PIATTAFORMA TECNOLOGICA PER IL TRATTAMENTO E LA VALORIZZAZIONE
DEI R.S.U. SITA IN C\DA BORRANEA NEL COMUNE DI TRAPANI

LOTTO 1: IMPIANTO DI DISCARICA PER RIFIUTI NON PERICOLOSI

Relazione esplicativa azioni correttive rilievi -
Rapporto di Verifica Intermedio n. 03 del 03/06/2020

Relazione esplicativa delle Azioni Correttive applicate ai Rilievi di cui al Rapporto di Verifica Intermedio n. 03 del 03/06/2020.

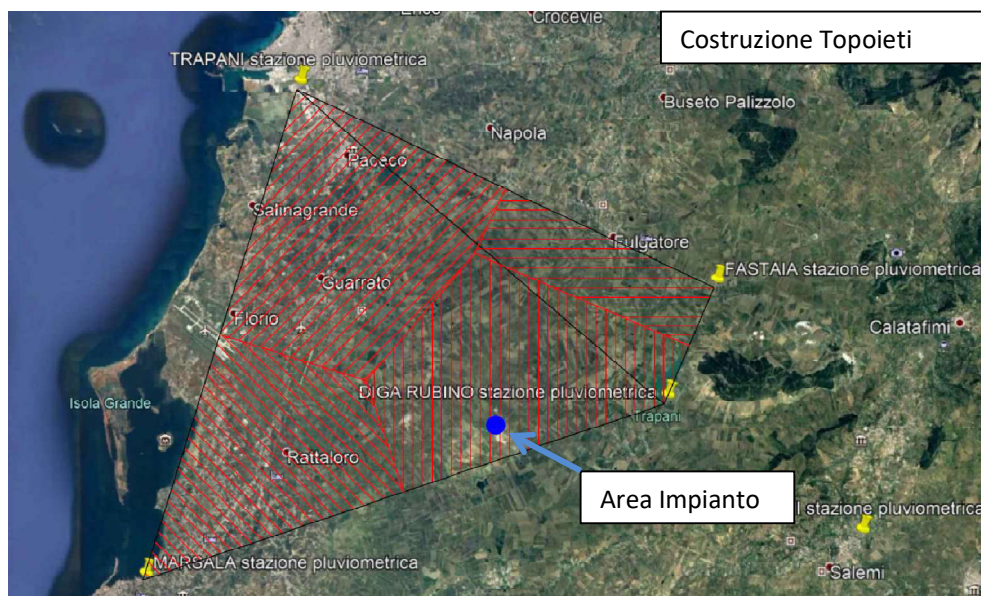
- a) Lo studio idrologico prende in considerazione i dati di pioggia intensa annuali della stazione pluviometrografica di Trapani che, in effetti, costituiscono la serie storica più consistente (n°77 dati annuali) ma la stazione non è la più prossima all'are considerata; lo studio idrologico è insufficiente poiché, pur essendo presenti nell'area diverse stazioni pluviometrografiche (consistenti e ben posizionate: Calatafimi, Trapani, Fastaia, Ciavolo, Marsala, Salemi, Diga Rubino), non è stato considerato necessario ragguagliare i dati disponibili con i metodi disponibili in letteratura (ad esempio con il metodo dei topoieti).
- b) Lo studio idrologico si limita all'enunciazione delle formule statistiche adoperate ma non riproduce i relativi conteggi. Non sono riportati i dati di pioggia intensa ricavati dalla stazione pluviometrografica di Trapani.

Per poter illustrare la scelta dell'utilizzo dei dati di pioggia relativi alla stazione di Trapani occorre dapprima evidenziare quanto segue.

Tutti i metodi di ragguaglio delle piogge disponibili in letteratura si riferiscono ad aree dell'ordine del "bacino idrografico" (centinaia di migliaia di metri quadrati). Il metodo dei topoieti in particolare si utilizza per omogeneizzare le piogge su bacini di grande estensione al cui interno sono ricomprese più stazioni. Tale metodo permette di poter configurare delle aree opportunamente identificate alle quali attribuire i dati di pioggia di una determinata stazione pluviometrica. Ciò consente dunque di poter sfruttare i dati puntuali raccolti dalla singola stazione attribuendoli ad un'area più o meno vasta.

Nel caso di specie, l'area di riferimento, confrontata a scala di bacino, può essere ritenuta puntiforme e pertanto non è possibile l'utilizzo di metodi di ragguaglio delle piogge. Ad ogni modo, applicando comunque il metodo dei topoieti per definire l'area di influenza di ciascuna stazione pluviometrica e dunque identificare la stazione di riferimento, la discarica ricadrebbe all'interno dell'area di pertinenza della stazione "DIGA RUBINO".

Tale stazione ha un set di dati molto carente. In fase di progetto si è proceduto comunque ad effettuare l'analisi probabilistica che, posta a confronto con quella effettuata per la stazione "Trapani", restituisce valori meno cautelativi.

Alla luce delle superiori considerazioni si è scelto di utilizzare i dati della stazione pluviometrica di Trapani. Si è scelto dunque di preferire una stazione di riferimento un po' più lontana dall'area di interesse ma con più consistenza di dati (piuttosto che viceversa) per dare più affidabilità al risultato finale.

Nell'analisi tecnico-probabilistica condotta per ottenere i dati di pioggia di progetto non vengono riportati i dati di pioggia intensa della stazione pluviometrica di Trapani in quanto, considerando un tempo di ritorno pari a 10 anni, si tiene già in considerazione un evento di pioggia debitamente critico. Ma ancor di più è da sottolineare che gli eventi di pioggia intensa riportati negli Annali Idrologici, fanno riferimento generalmente a durati pari a 0,3 ore che di fatto risultano poco confrontabili con il tempo di corrivazione del "bacino" preso in considerazione pari a qualche (3-5) minuto al massimo.

Sono stati implementati i paragrafi 1.2 e 1.3 della relazione idrologica-idraulica con i calcoli e le formule richiesti, vedi elaborato 07PET1PE01RD000002B – Relazione Idrologica ed Idraulica.

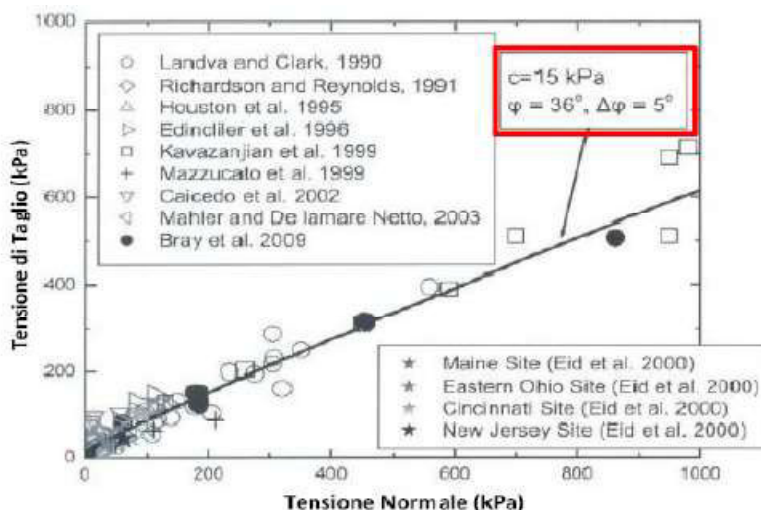
Osservazione 6: A pag.48 della relazione geotecnica è riportata la tabella di caratterizzazione meccanica dei rifiuti, tra cui, il "terreno" RA. Appare non cautelativa la scelta del valore della coesione drenata $c' = 15$ kN/m². In letteratura e nella pratica ingegneristica, per il medesimo "tipo litologico", risulta che vengono adottati valori di coesione drenata mediamente più bassi (intorno a 8-10 kN/m²). Ciò comporta che, anche adottando valori dell'angolo di attrito interno più bassi, per ordinari valori dello stato tensionale totale, la curva della resistenza mobilitata si mantiene più alta rispetto a quella corrispondente ai più prudenti dati usualmente impiegati. La relazione, pertanto, non argomenta sufficientemente la scelta dei valori di c' e ϕ' e non risulta conforme a quanto stabilito al paragrafo 6.11.1.4 "Verifiche di sicurezza" di cui alle NTC 2018.

Si premette che quanto richiesto è stato adempiuto nella nuova revisione dell'elaborato "Relazione geotecnica - 10PET1PE01RD0004.1B" e pertanto le caratteristiche meccaniche del terreno identificato come RA - Terreno rifiuti relativi all'ampliamento sono state modificate tenendo conto di una coesione pari a 10 kN/m².

Si precisa di contro che l'osservazione effettuata è assolutamente priva di fondamento scientifico in quanto la letteratura riporta valori di riferimento dei parametri meccanici ben più alti.

Premesso quanto sopra esposto, pur ritenendo che i valori suggeriti dal verificatore sono eccessivamente cautelativi, col solo fine di adempiere alle richieste del verificatore, sono stati modificati i parametri meccanici del corpo rifiuti afferente al litotipo RA. Si precisa a tal proposito che un eccesso di cautele può portare a eccessivi e costosi sovradimensionamenti delle infrastrutture.
